**SPORTOVNÍ HALA LYSÁ NAD LABEM**

**VYSVĚTLENÍ ZADÁVACÍ DOKUMENTACE Č. 8  
ze dne 17. 2. 2021**

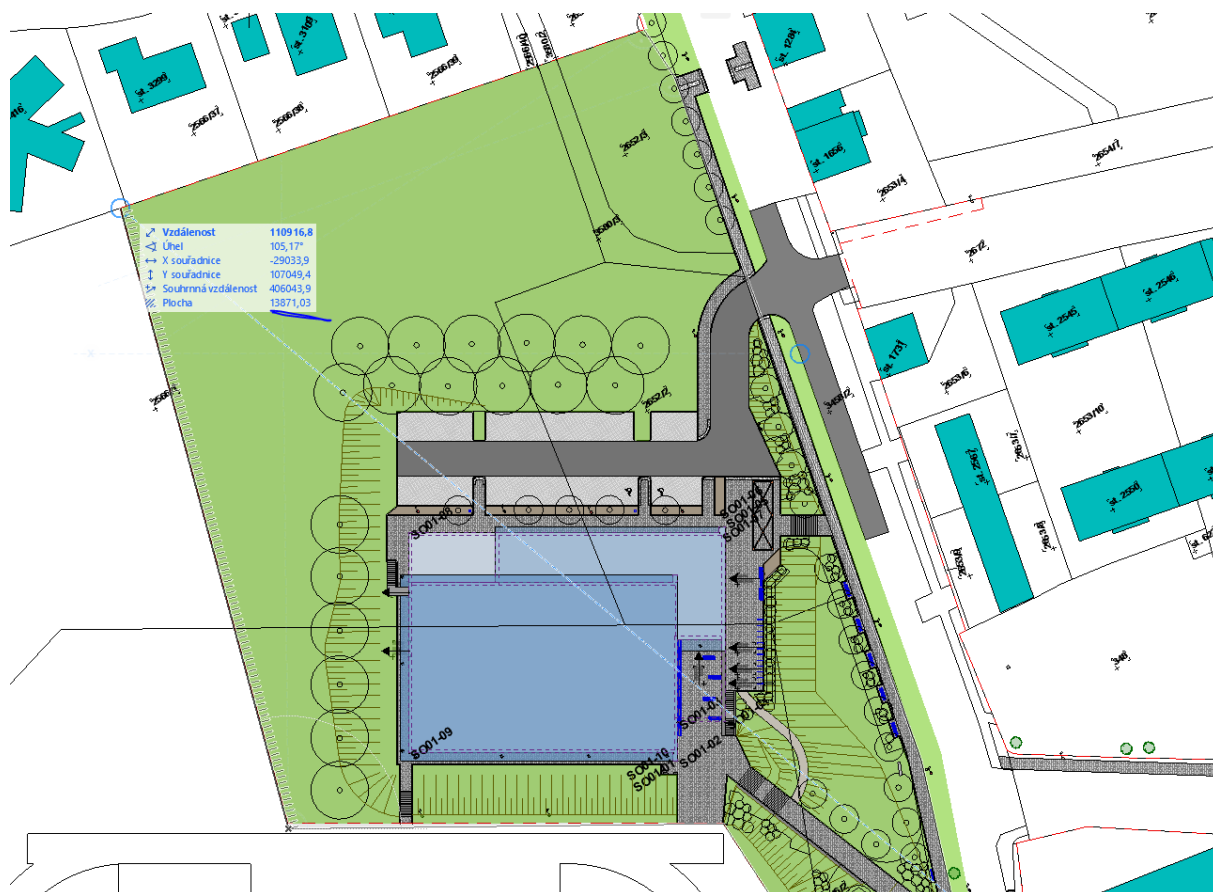
**Dotaz č. 9:**

*V soupisu prací je pro provedení maleb pouze jedna položka 333 Dvojnásobné bílé malby. Podle výkresů Povrchy stěn v PD Interiéru mají být malby stěn provedeny ve 3 odstínech (šedobílá, světle šedá a světle zelená).*

*Položka pro provedení „designové malby“ stromů v soupisu prací chybí.*

*Vzhledem k rozdílným jednotkovým cenám pro bílé a barevné malby žádáme o rozdělení položky pro provedení maleb na samostatné položky (vč. výměr) podle barevných odstínů a náročnosti provedení („designové malby“ stromů).*

Souvisí s předcházejícím dotazem, zavedena samostatná položka.

| 368 | K | 784001 | Přirážka za materiálové a barevné řešení interiéru (malby,nášlapné vrstvy,dlažby,obklady) |
